Reunidos los presidentes de las comunidades de vecinos de Paseo Infanta Isabel de los números 15 al 29, queremos expresar nuestra preocupación por el proyecto de ampliación de la línea 11 de metro, particularmente en la estación de Atocha.

# ANÁLISIS PRELIMINAR IMPACTOS EN EL SUBSUELO DE AMPLIACIÓN L11 METRO MADRID ZONA ATOCHA – PAISAJE DE LA LUZ

# IMPACTOS EN SUBSUELO L11 ampliaciones – Zona Retiro/ Atocha/Paisaje de la LUZ

Fig3 Aplicación del modelo de Hubbert a un acuífero como el de Terciario detrítico de Madrid. Donde las vaguadas y valles de la zona de Retiro son Zona de descarga de aguas y el Nivel Freático está en los primeros 10m (confirmado con los sondeos del proyecto)

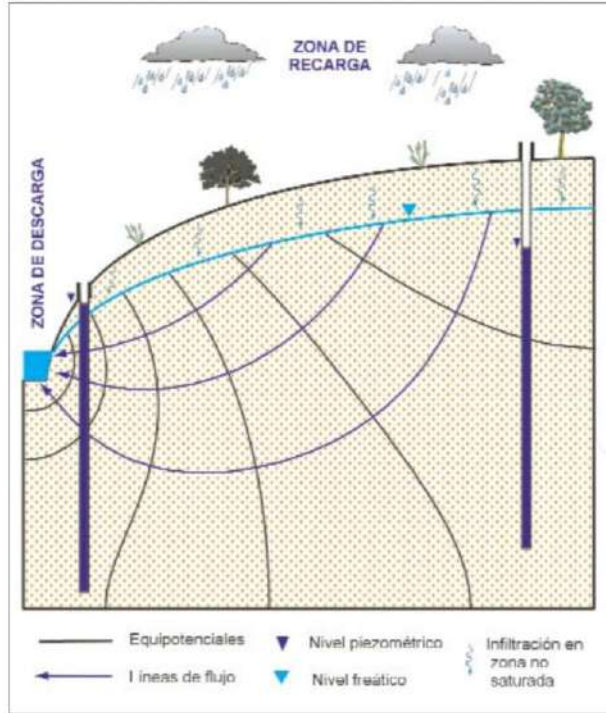
- Los sondeos confirman que la profundidad del Nivel freático en la zona de Atocha se sitúa en los primeros 10m
- El proyecto altera el nivel freático y el curso de las aguas subterráneas sin elaborar su tratamiento ni previsible impactos.
- La Estación Atocha L11 se sitúa en una importante zona de descarga de aguas actuando como barrera no permeable a las mismas

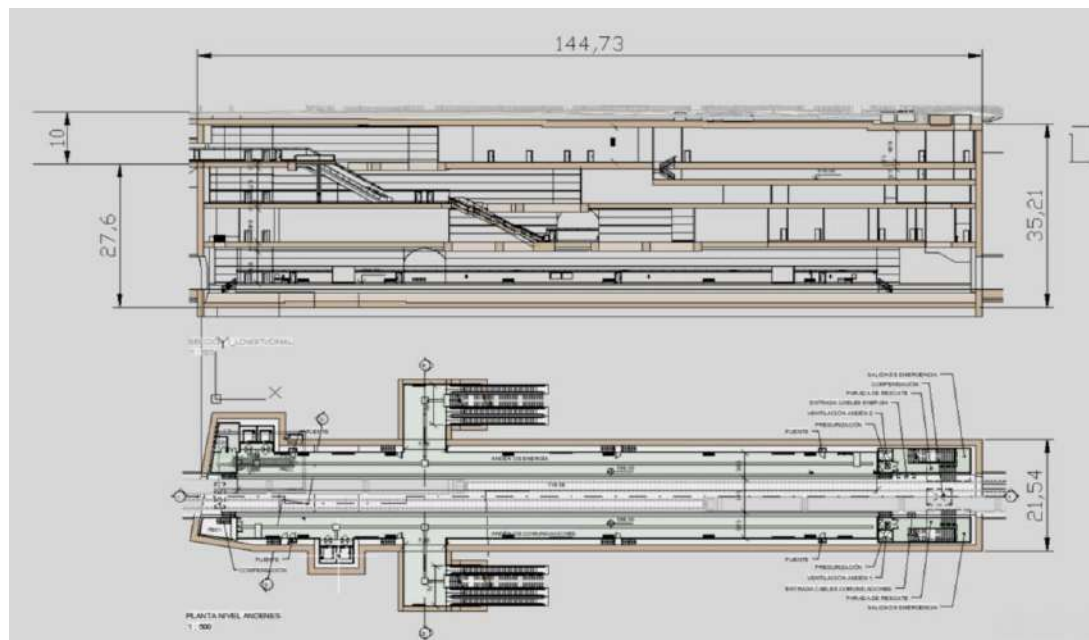
Como indica el estudio geotécnico del proyecto, el N.F. está por encima de 10m metros. No existe una modelización hidrogeológica ni un cálculo del impacto del agua y el empuje que ejerce a la estación.

Según unos cálculos preliminares el peso total en toneladas de la estación podría ser inferior al peso del agua con Nivel Freático a 7m, algo que no se analiza en los impactos del proyecto.

El sistema de excavación “top-down” no aclara si serán necesarios pozos de achique para la excavación entre los 7 y los 35 metros, o el cajón construido con las pantallas y el terreno inferior producirán un recinto estanco seguro para la excavación.

En caso de ser necesaria la desecación temporal por varios años en la zona, se debería estudiar la pérdida de masa en subsuelo y el impacto en las cimentaciones circundantes, así como qué pasará después con la variación del N.F o un continuo drenaje y secado de la zona.

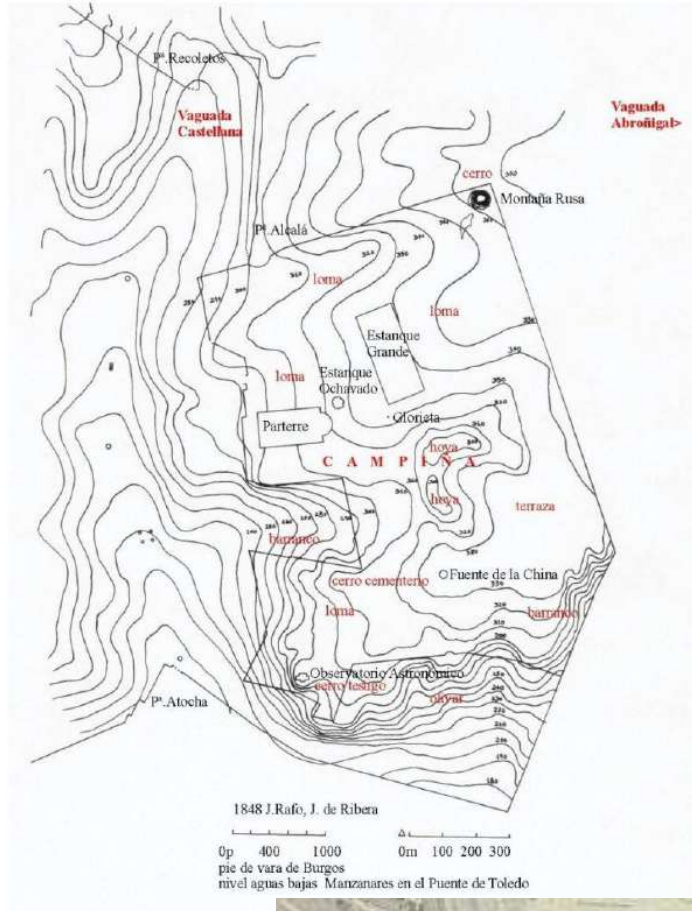
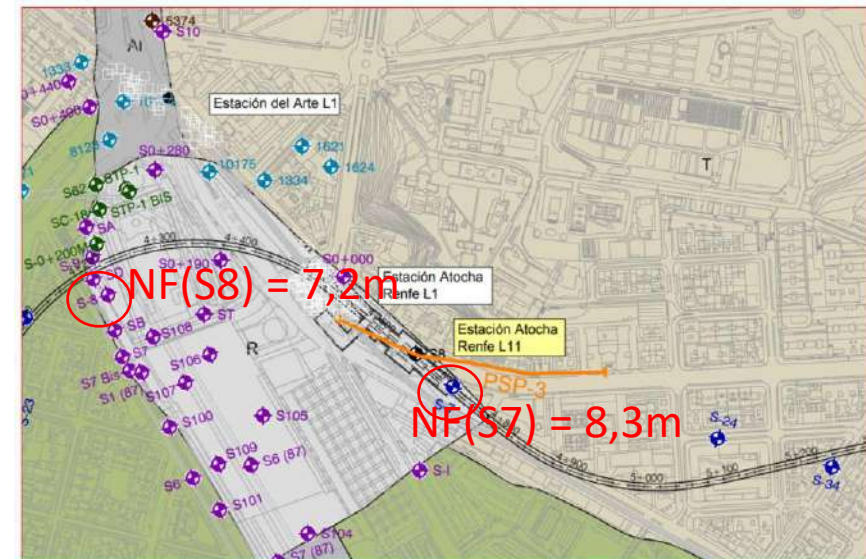
- El proyecto en la L11 en la zona de Atocha prevé una estación estanca a modo barrera de unos 140m de largo y 35m de profundidad. No se analiza el impacto de esta estructura no permeable al alterar el Nivel Freático (N.F) que los sondeos demuestran está a menos de 10m de profundidad y que por lo tanto se verá alterado.

- Es previsible una estructura así actúe a modo “dique” y haga subir el NF aguas arriba o requiera una extracción continua de aguas a modo pozo de drenaje para secar el subsuelo y así evitar la subida del NF. ¿Será drenada toda esa agua cortando el flujo que se dirigen hacia el sur de forma permanente?. ¿Será re-canalizada? ¿Afectará a las cimentaciones y subsuelo?

- Todo esto debería quedar indicado en las Conclusiones e Impactos. No existe una modelización hidrogeológica detallada ni se dan previsiones a impactos y dudas arriba mencionados.

- Además del efecto empuje y peso de estas aguas del subsuelo sobre la estación no aparece calculado y podría no ser descartable

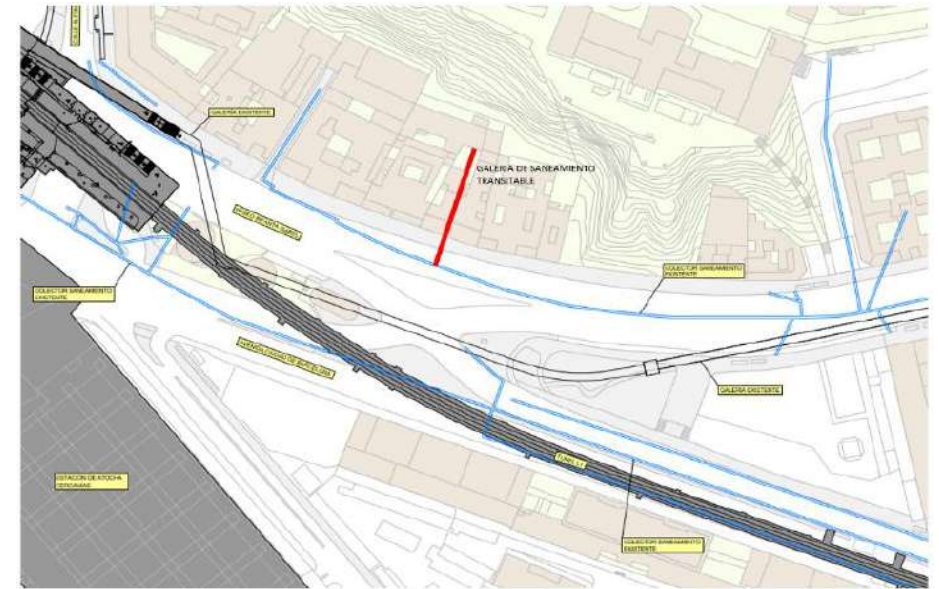
La propuesta pretende **salvar los árboles** existentes en la acera de los impares del Paseo Infanta Isabel que, con el proyecto actual, están condenados a la tala. Y condenados a la tala por la reposición del saneamiento existente que ha de ser relocalizado por la necesidad de la ejecución de la rampa de vaciado de tierras de la estación. Como se ve en el estado actual, la red de saneamiento (en azul) discurre por la calzada del Paseo Infanta Isabel:

El proyecto propone un trazado de rampa de evacuación de las tierras de la estación que obliga a la tala de todos los árboles en acera de impares del paseo. **NO EXISTE PROYECTO DE RECONDUCCIÓN DEL SANEAMIENTO.** Las galerías visitables que serán construidas tienen un mínimo de 5 metros de profundidad y serán excavadas a menos de 3 metros de las fachadas de edificios centenarios con cimentación superficial. No existe estudio de posible afectación de los bulbos de carga de dichas cimentaciones sobre la excavación, ni la confirmación de que no se producirán posibles descalces de las mismas.

Esta rampa es temporal y será cancelada y rellenada de nuevo cuando haya terminado el vaciado de la obra, por lo que es un crimen talar árboles maduros cuando hay posibilidad de mantenerlos sin interferir o aumentar el presupuesto de la obra. Si el nuevo saneamiento se localiza, en vez de en la acera, en la zona de la calzada inmediatamente paralelo a la acera, se salvarían los árboles, y simplemente habría que mover hacia el sur un carril las pantallas que se ejecutarán para la rampa de vaciado. Insistimos, rampa TEMPORAL de vaciado de tierras.

**De esta manera desaparecería el problema de la cercanía de dichas excavaciones de saneamiento a las cimentaciones**

Se adjunta el plano de propuesta:

Según esta propuesta, **se salvarían de la tala** todos los árboles de la acera representados por la franja verde, desde el número 13 del Paseo Infanta Isabel hasta el número 3 de Reina Cristina, que en la propuesta actual son talados, menos uno pequeño que es trasplantado según el proyecto. Cabe señalar que son plátanos maduros de hasta 30 metros. Esta es la razón de la propuesta. Por otro lado, tenemos dudas sobre la fiabilidad de los planos del proyecto. El plano de saneamiento actual no recoge una galería de saneamiento transitable en el patio del número 21 del Paseo de Infanta Isabel que desemboca en el colector general, de la cual tenemos constancia. Ver en el siguiente plano representada por una línea roja.

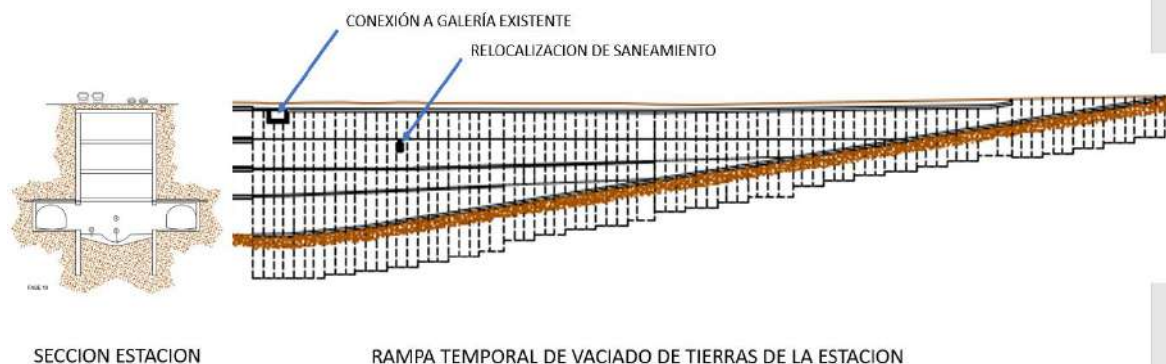
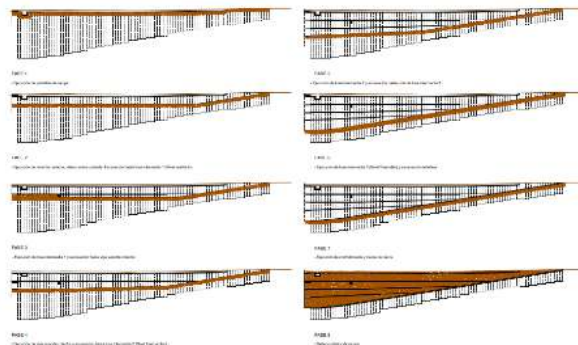
La ejecución de la rampa temporal de vaciado permanecería exactamente igual que está proyectada, simplemente con el desplazamiento de un carril para evitar la tala del arbolado de la acera de impares del Paseo Infanta Isabel y Paseo de Reina Cristina

Según se muestra en los planos de seguridad y salud, por el ancho de la rampa, durante el vaciado de la estación, el tramo de Paseo Infanta Isabel y Paseo de Reina Cristina estaría reducido a un mínimo de 2 carriles en fase 1, 2 y 3 de la obra y a 3 carriles en fase 4, 5,6,7. Si se desplazase la rampa de vaciado un carril hacia el sur el cambio sería que en fase 1, 2 y 3 se quedaría reducido el espacio a un carril para emergencias ya que el tráfico sería desviado por la calle Julian Gayarre y la avenida Ciudad de Barcelona. En las fases 4 a 7 permanecerían dos carriles temporales.

## PROPUESTA

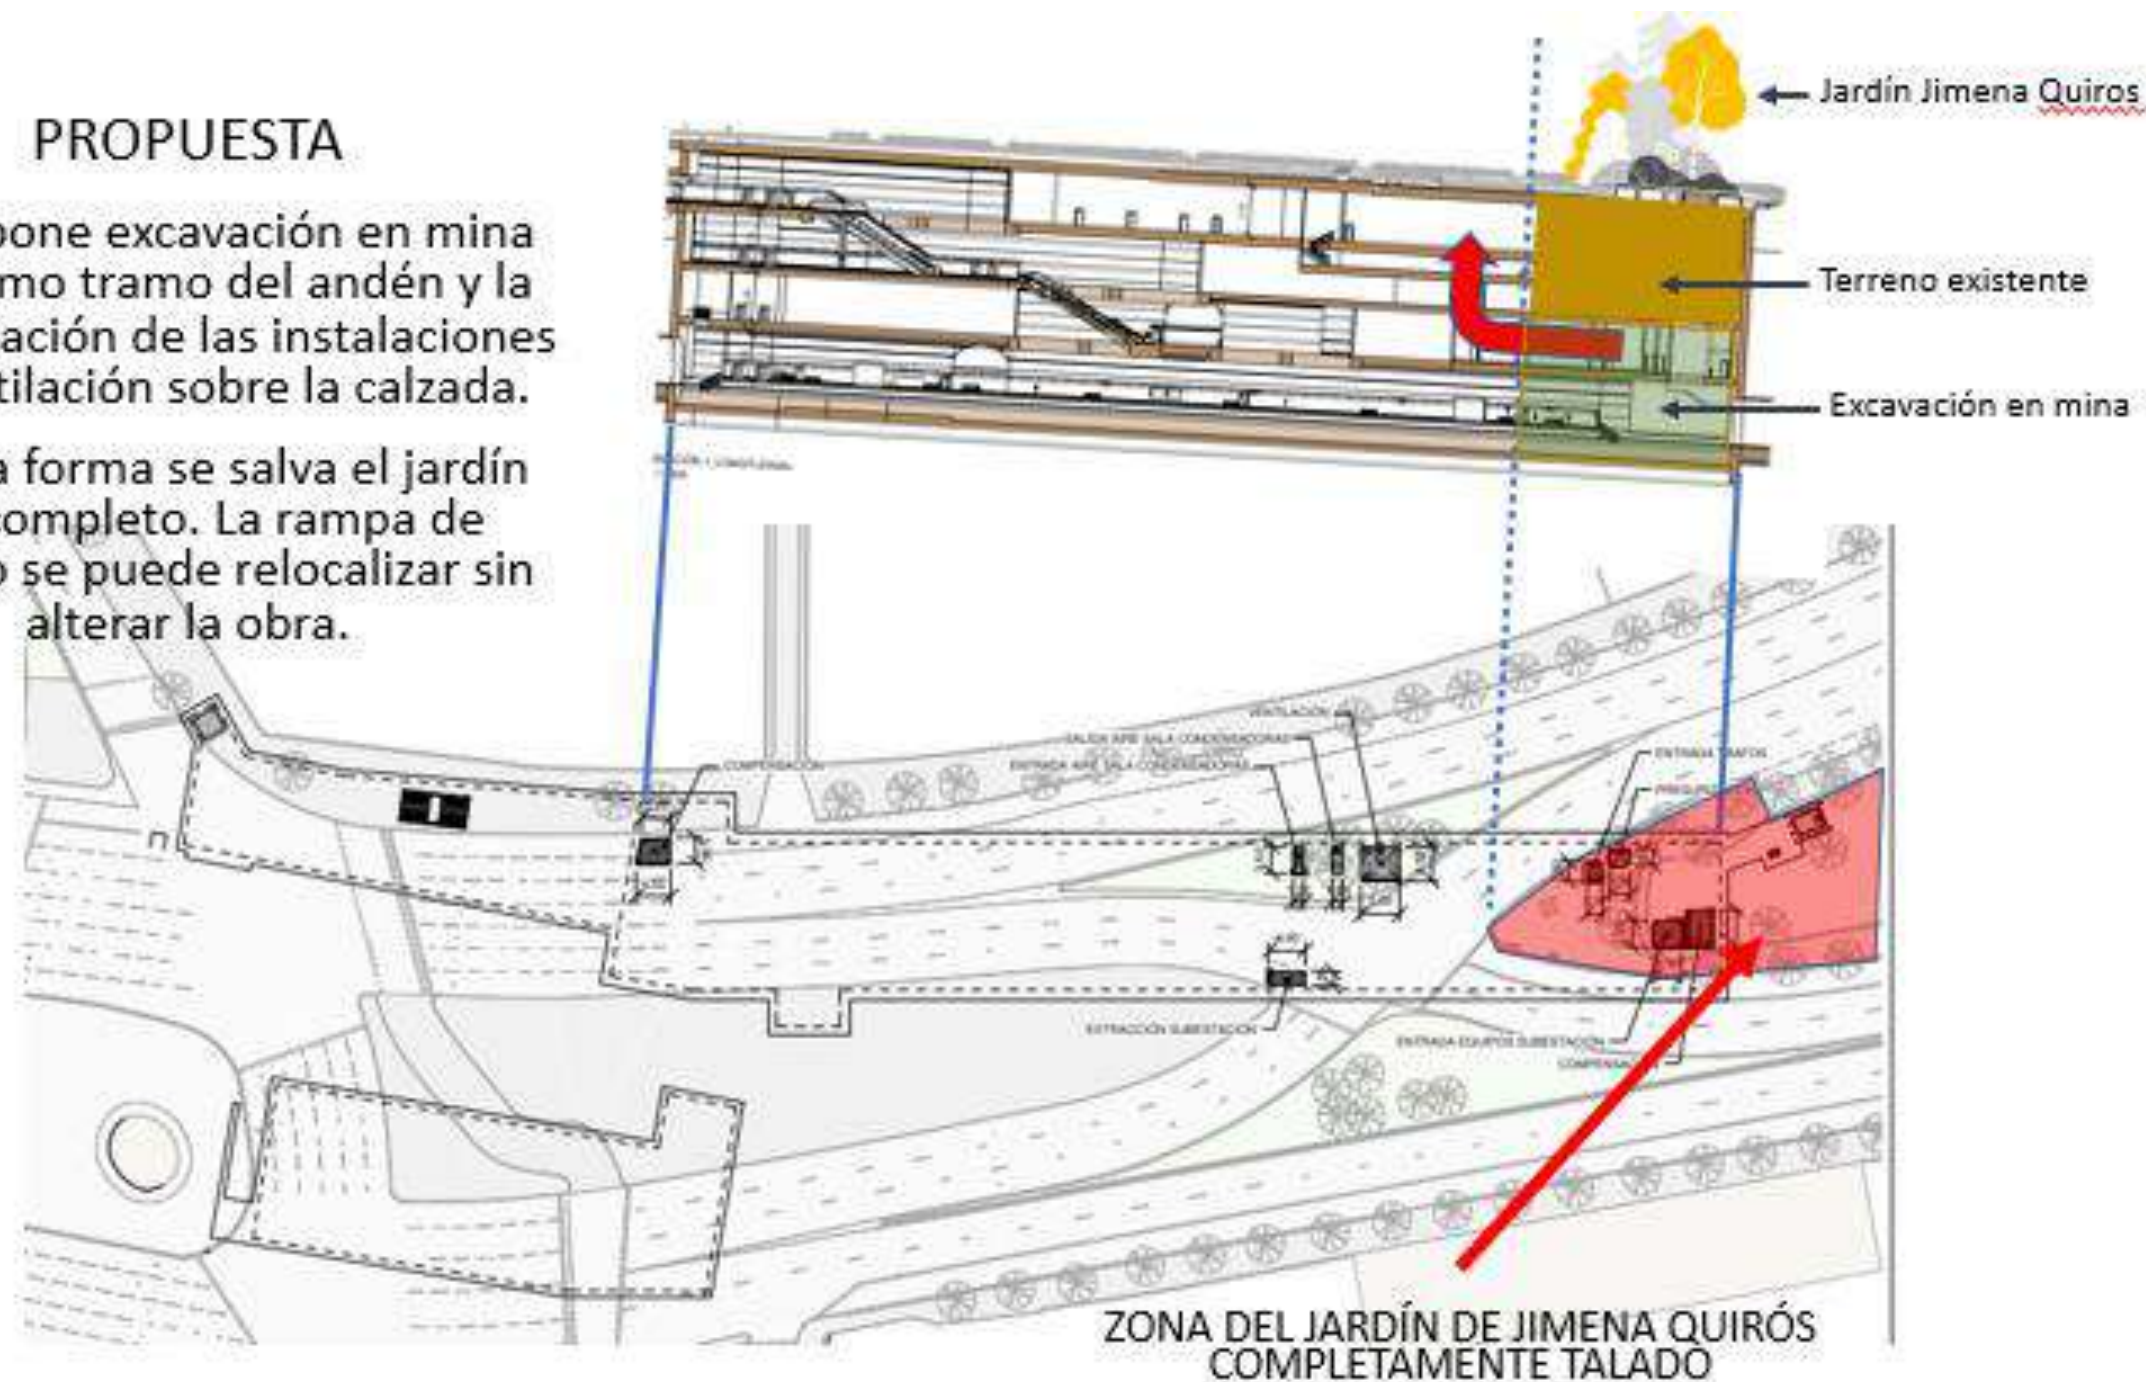
Según se plantea el diseño actual, el Jardín de Jimena Quirós perderá los árboles más antiguos, especialmente los cedros. Los árboles que se ven en la foto de la derecha van a ser talados.

Como se explica en las dos páginas siguientes se plantea una variación en la obra propuesta. En lugar de excavar toda la nueva estación de Atocha línea 11 mediante el sistema “top down”, se propone que los últimos 25 metros de los andenes se realicen mediante excavación en mina, de igual manera que el proyecto propone este tipo de excavación para las escaleras mecánicas existentes bajo en número 17 del Paseo Infanta Isabel.

Se propone excavación en mina del último tramo del andén y la relocalización de las instalaciones de ventilación sobre la calzada.

De esta forma se salva el jardín por completo. La rampa de vaciado se puede relocalizar sin alterar la obra.
